Reductie BoB door sprinkleralarmering

Advies 2110

| Datum: | 5 november 2021 |

Figuur 1 eerste verdieping van de hal met onderin de kantoren en kantine en de benodigde subbrandcompartimentering (blauw). De achtergevel (rood) is 30 minuten brandwerend.

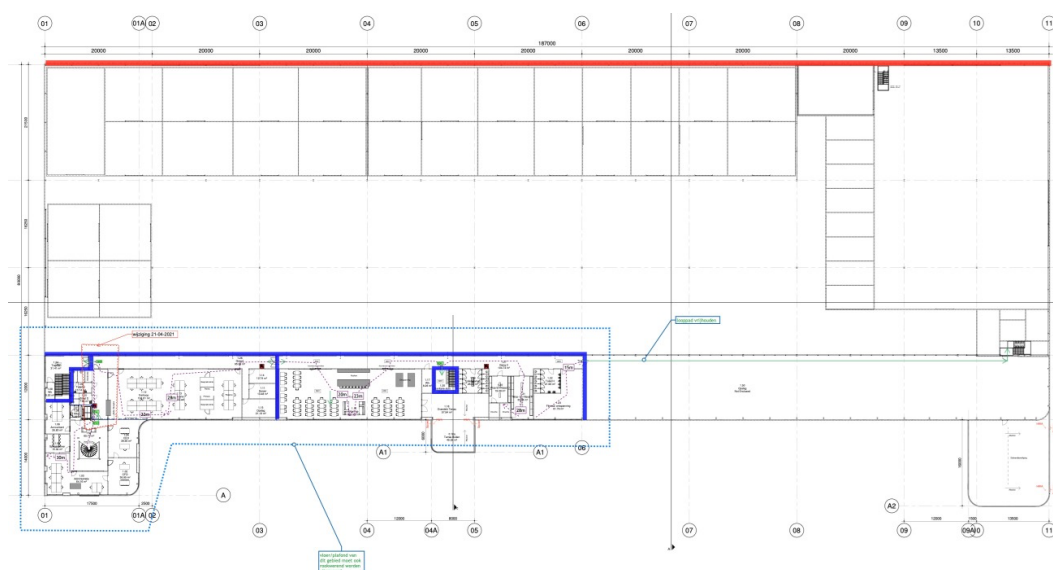
Vanwege de overschrijding van de maximaal toegestane loopafstanden op de verdiepingen, zijn er enkele brandwerende scheidingen (E20) aan het ontwerp toegevoegd waardoor een subbrandcompartimentering ontstaat in het gebouw dat verder als een enkel brandcompartiment is uitgevoerd. Volgens artikel 2.10 eerste lid van het Bouwbesluit 2012 mag een vloer waarover een vluchtroute voert, niet binnen 30 minuten bezwijken bij brand in een subbrandcompartiment waarin die vluchtroute niet ligt.

De brandveiligheidsadviseur is van mening dat met een brandwerendheid op bezwijken (BoB) van 20 minuten aan de prestatie-eis voor 20 minuten brandwerendheid op vlamdichtheid (E20) uit artikel 2.10 eerste lid kan worden voldaan. Daarnaast is de brandveiligheidsadviseur van mening dat de hier toegepaste sprinklerinstallatie een brand snel zal detecteren. In combinatie met een automatische doormelding naar de gemeentelijke meldkamer (GMK) levert dit, volgens de brandveiligheidsadviseur, een tijdwinst op van ten minste 10 minuten ten opzichte van een situatie die rechtstreeks voldoet aan de prestatie-eisen en bestaat uit een niet-automatische brandmelding zonder automatische doormelding. De brandveiligheidsadviseur is van mening dat daarom in dit geval met een BoB van 20 minuten een gelijkwaardig veiligheidsniveau gecreëerd is als door de wetgever is beoogd met de prestatie-eis van 30 minuten BoB volgens artikel 2.10 eerste lid.

De gemeente en de Veiligheidsregio zijn van mening dat de ondergrens voor de brandwerendheid op bezwijken altijd ten minste 30 minuten bedraagt. De Veiligheidsregio geeft daarbij aan dat, conform de toelichting op artikel 2.10 eerste lid van het Bouwbesluit 2012, de brandweer voldoende tijd nodig heeft om het bouwwerk te doorzoeken op eventueel daarin achtergebleven personen en dat daar, door het voorstellen van een reductie hierop van 10 minuten ten opzichte van de in de prestatie-eis genoemde 30 minuten, volledig door de brandveiligheidsadviseur aan voorbij wordt gegaan.

Nee, er wordt niet aan de prestatie-eis uit artikel 2.10 eerste lid voldaan als de brandwerendheid op bezwijken minder dan 30 minuten bedraagt. Bovendien kan de 10 minuten tijdswinst door snellere alarmering van de brandweer niet worden verdisconteerd in een reductie van de brandwerendheid op bezwijken van de draagconstructie van de vluchtroute. De tijdswinst voor de brandweer speelt namelijk bij het veilig vluchten geen rol, gegeven het uitgangspunt bij de bouwvoorschriften dat een gebouw waarin niet wordt geslapen veilig ontruimd moet kunnen worden zonder tussenkomst van de brandweer.

De ATGB acht het overigens niet uitgesloten dat er in deze situatie, bij toepassing van een sprinklerinstallatie, sprake zou kunnen zijn van een in artikel 1.3 bedoelde gelijkwaardige oplossing. In dit geval is gelijkwaardigheid, naar de mening van de ATGB, echter onvoldoende onderbouwd, vanwege het ontbreken van een onderbouwing waarin alle relevante brandveiligheidsaspecten integraal worden meegewogen.
